Regione Liguria
Comune di Isola Del Cantone (GE)
Proponente F.E.R.A. Srl

Parco eolico "Popein"

2.49

Cavidotto - Confronto Stato Autorizzato e Stato di Variante

Inquadramento del cavidotto MT su CTR
STATO SOVRAPPOSTO
Scala 1:10.000

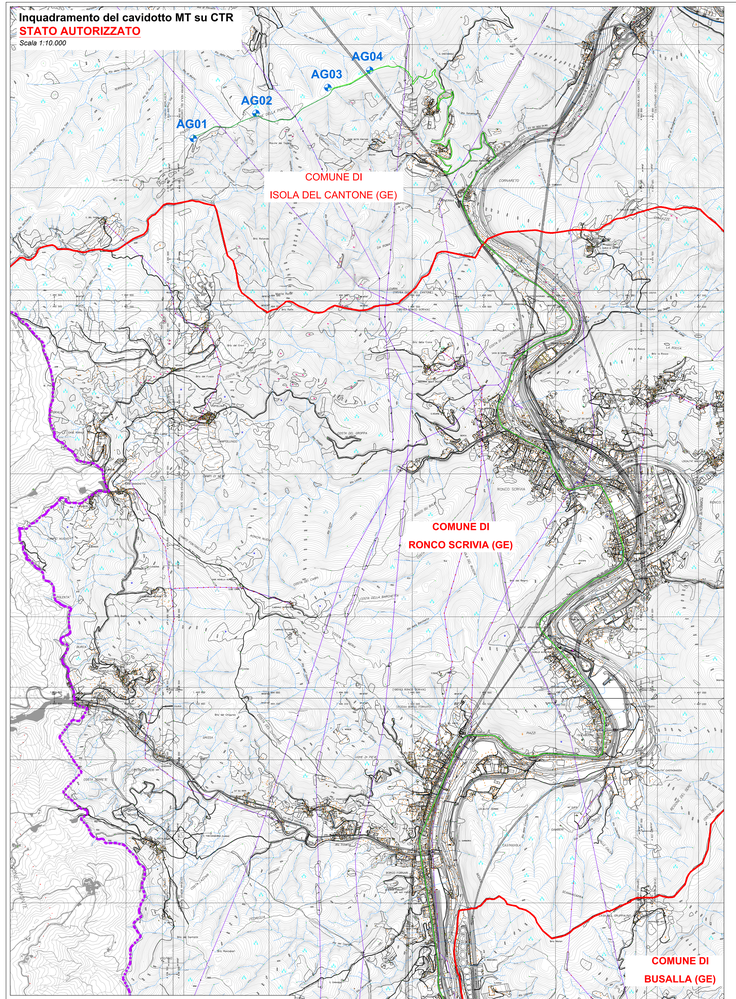
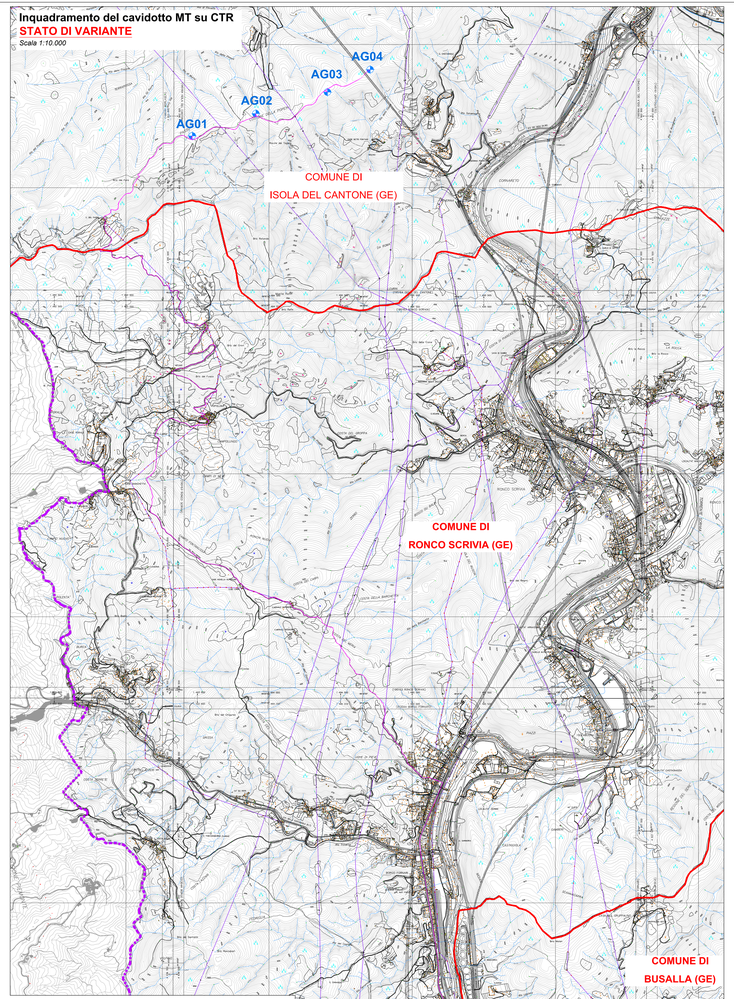
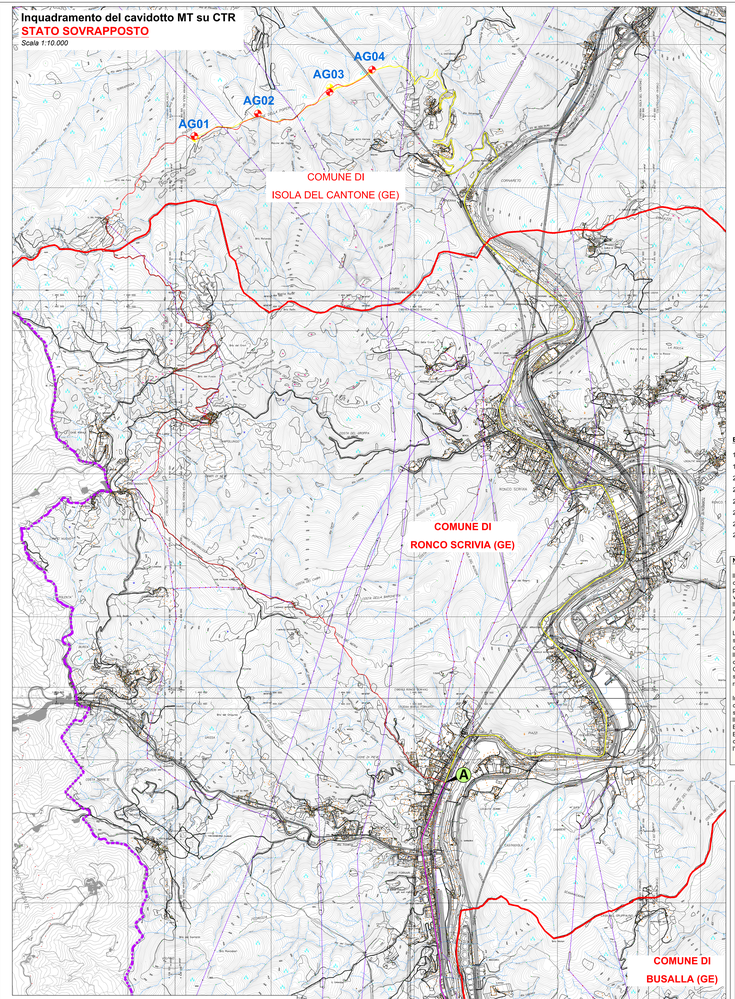
La soluzione individuata come "Variante" illustra il percorso individuato dalla società proponente come soluzione che porterà a ridurre l'impatto sulla SS dei Giovi, avendo una prima parte del suo sviluppo che andrà ad insistere su viabilità esistenti, mappate su CTR e su Cartografia Catastale.
Il cavidotto così progettato raggiungerà la SS dei Giovi in località Borgo Fornari per poi procedere, come da soluzione già autorizzata fino a Busalla.
Questa sarà la parte di cavidotto MT che non subirà variazioni come illustrato nel terzo riquadro dove è stato rappresentato uno Stato Sovrapposto; come evidenziato, il tratto compreso tra i punti "A" e "B", risulta inalterato.

In prossimità della SE Enel Distribuzione di Busalla, oltre il punto "B", il cavidotto MT non proseguirà dopo aver attraversato il Torrente Semmella fino alla Cabina di Consegna prevista nell'AU sopracitata, straliciata nella soluzione di Variante.
Il cavidotto MT andrà a terminare il suo percorso all'interno della SSE di nuova costruzione (vedi Elaborati Collegati per maggiori dettagli in merito).
Elevando all'interno della SSE l'energia prodotta dal parco eolico fino ad AT, questa, attraverso un cavo interrato di adeguato dimensionamento e caratteristiche tecniche sarà posato fino a raggiungere l'interno della SE esistente dove attraverso lo stallo dedicato sarà immessa sulla RTN.

- Aerogeneratore a progetto - Stato Autorizzato
- Aerogeneratore a progetto - Stato di Variante
- Tratto Cavidotto MT, eliminato rispetto allo Stato Approvato
  Sviluppo 11.550,00 m
- Tratto Cavidotto MT/AT di nuova costruzione, come da Stato di Variante
  Sviluppo 9.900,00 m
- Tratto Cavidotto MT che resta invariato nello Stato di Variante rispetto allo Stato Approvato
  Sviluppo 3.650,00 m
- Cabina di Consegna, eliminato rispetto allo Stato Approvato
- Sottostazione Elettrica a progetto (SSE)di nuova costruzione, come da Stato di Variante
- Stazione Elettrica (SE) esistente Enel distribuzione
- Confine comunale
- Confine regionale
